Assunto: Laudo Preliminar de Verificação de Segurança N. 01/2023-26ºBPM

LAUDO PRELIMINAR DE VERIFICAÇÃO DE SEGURANÇA  
N. 01/2023 – 26º BPM

Nome do estádio: <b>ESTÁDIO ISRAEL PINHEIRO</b>	
Apelido do estádio: <b>VEC</b>	
Endereço completo do estádio:	<b>PÇ SANTA MARIA S/Nº,</b>
Cidade: <b>ITABIRA</b>	
Estado: <b>MINAS GERAIS</b>	CEP: <b>35935-000</b>
Site: <b>EM CONSTRUÇÃO</b>	Telefone: <b>31 3820 - 1800</b>
Proprietário: <b>PREFEITURA MUNICIPAL DE ITABIRA</b>	
E-MAIL: <i>contato@clubevaleriodoce.com.br</i>	Telefone: <b>31 3831-4299</b>
Gestor do estádio: <b>JOÃO MARIO DE BRITO</b>	
E-mail: <i>contato@clubevaleriodoce.com.br</i>	Telefone: <b>31 99535-3301</b>
Qualificação profissional do Responsável: <b>PRESIDENTE DO CLUBE</b>	
Clube responsável pelo uso: <b>VALÉRIO ESPORTE CLUBE</b>	
E-mail: <i>contato@clubevaleriodoce.com.br</i>	Telefone:
Site: <b>EM CONSTRUÇÃO</b>	<b>31 3831-4299</b>

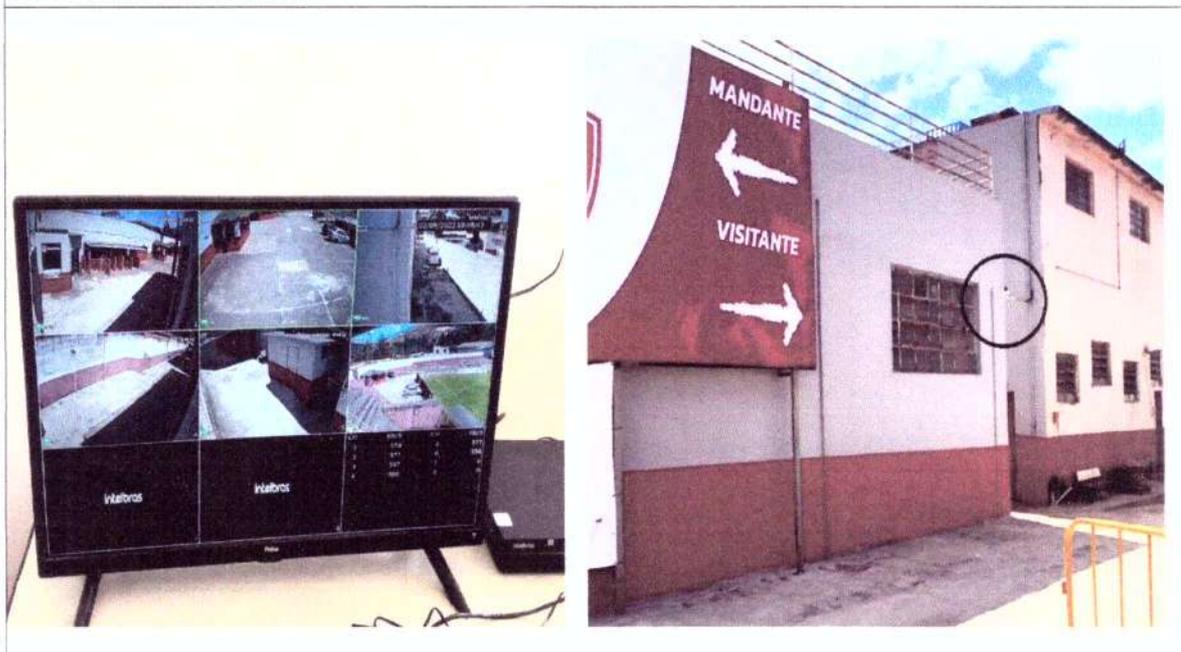
2.5.1. O estádio possui Central Técnica de Informações/Central de Comando e Controle?	SIM	NÃO
	X	
2.5.1.1. A Central de Comando está instalada em posição estratégica, com ampla visibilidade, tanto da Central para o público quanto do público para a Central?	SIM	NÃO
	X

Observações: Após reforma foram instalados equipamentos de monitoramento na Central de Comando. X

### (ARQUIBANCADAS INTERDITADAS)

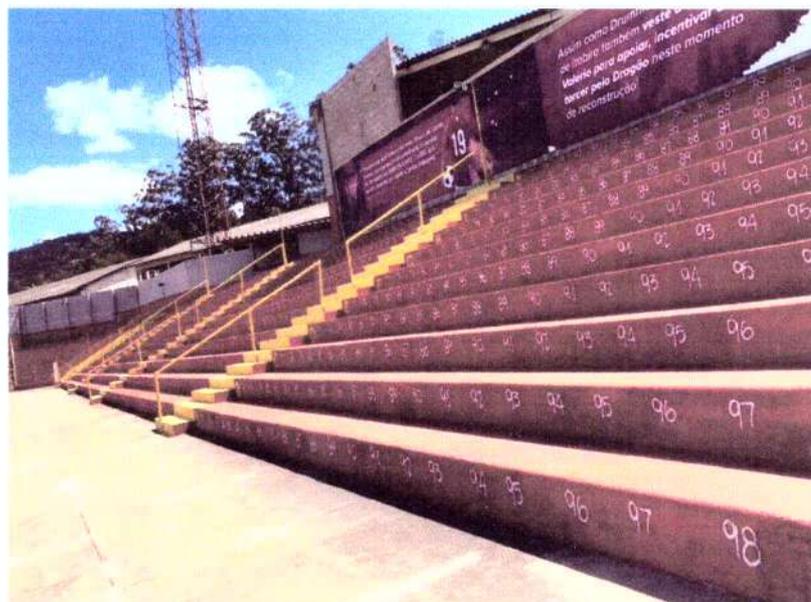
Trata-se de assentos com estruturas em alvenaria os quais após reforma foram devidamente numerados. As arquibancadas cobertas, segundo informações responsáveis pelo estádio, não atendem as exigências estabelecidas, sendo que foram isoladas de forma a não permitir acesso aos torcedores, não sendo, portanto, utilizadas na data dos eventos.

Gradis de proteção do campo

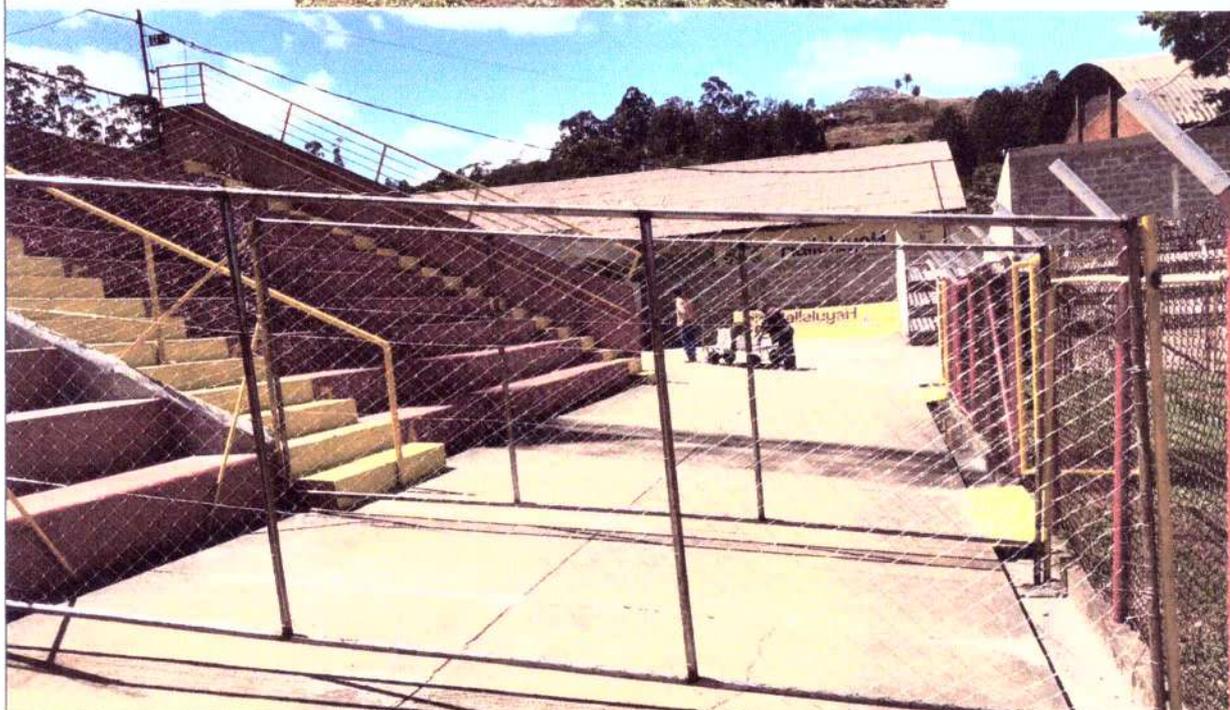
<b>2.6.1.1. Se parcialmente informar o percentual:</b>	<b>SIM</b>	<b>NÃO</b>
Observações: As arquibancadas que serão utilizadas estão todas devidamente numeradas.		
<b>2.6.2.2. O estádio possui estacionamento interno?</b>	<b>SIM</b>	<b>NÃO</b>
	X	
<b>2.6.2.1. Para carros de torcedores</b>		X
<b>2.6.2.2. Para carros de PARTE dos sócios</b>	X	
<b>2.6.2.3. Para ônibus de torcidas</b>		X
<b>2.6.2.4. Com espaço reservado para os árbitros</b>	X	
<b>2.6.2.5. Com espaço reservado para veículos de membros da equipe local</b>		X
<b>2.6.2.6. Com espaço reservado para veículos da equipe visitante</b>		X
<b>2.6.2.7. Com espaço reservado para autoridades</b>	X	
<b>2.6.2.8. Com espaço reservado para imprensa</b>		X
<b>2.6.2.9. Com espaço reservado para serviços de emergências e segurança</b>	X	
	<b>SIM</b>	<b>NÃO</b>
<b>2.6.3. A área do campo é protegida da invasão de torcedores?</b>	X	
Observações: A área interna de estacionamento comporta, veículos de emergência (viaturas policiais, bombeiros e ambulância) tendo espaço para outras necessidades especiais (ex.: veículos de autoridades). A área do campo é cercada por alambrados com cerca de 2m de altura, os quais foram revitalizados recentemente. Oferece segurança aos jogadores, contudo sugere-se o aumento vertical (elevação) em cerca de 0,5m para maior segurança.

**ENTRADA/SAÍDA DE EMERGÊNCIA**

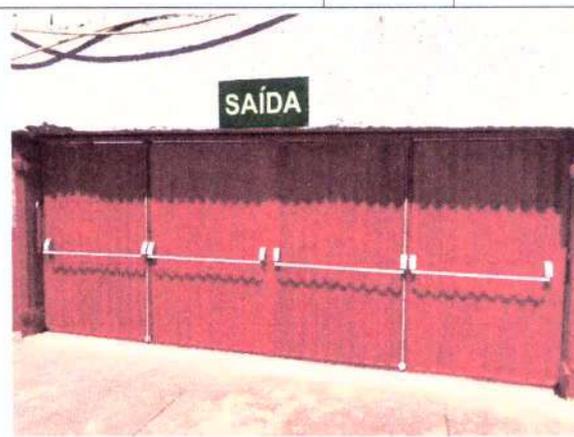
<b>2.6.9. O estádio possui estrutura que permita o acesso rápido da ambulância ao campo?</b>	<b>SIM</b>	<b>NÃO</b>
	X
